WYJAŚNIENIE

treści SIWZ na: Oddymianie klatek schodowych w Spichlerzu i Zamku w Muzeum Okręgowym w Koninie.

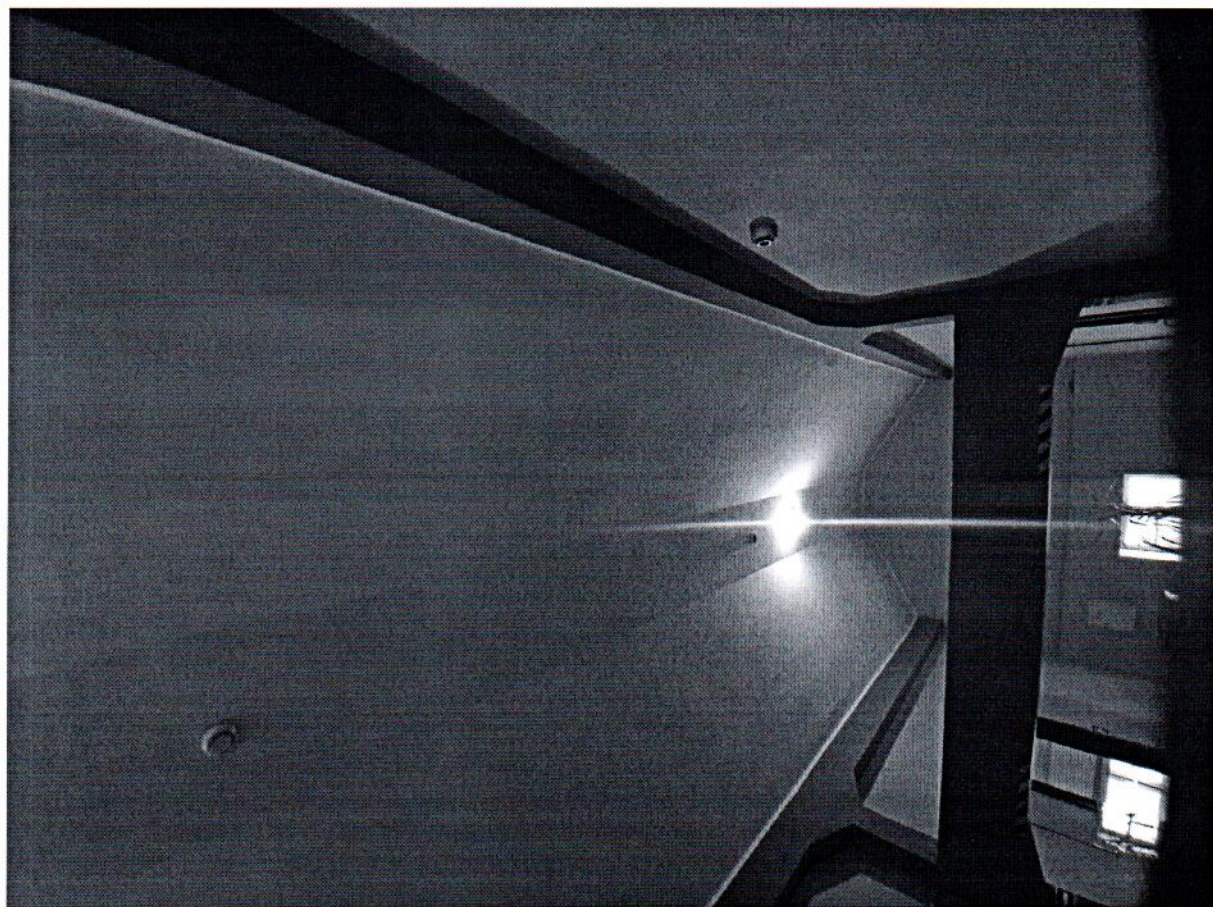
Pytanie nr 1:

Proszę o podanie typu stropu nad ostatnią kondygnacją w miejscu wykonania otworu pod klapę oddymiającą? W jakim kierunku jest opiera się strop? Jaki jest rozstaw belek stropu?

Odpowiedź:

Strop jest betonowy, poniżej zdjęcie przedstawiające widok z klatki schodowej
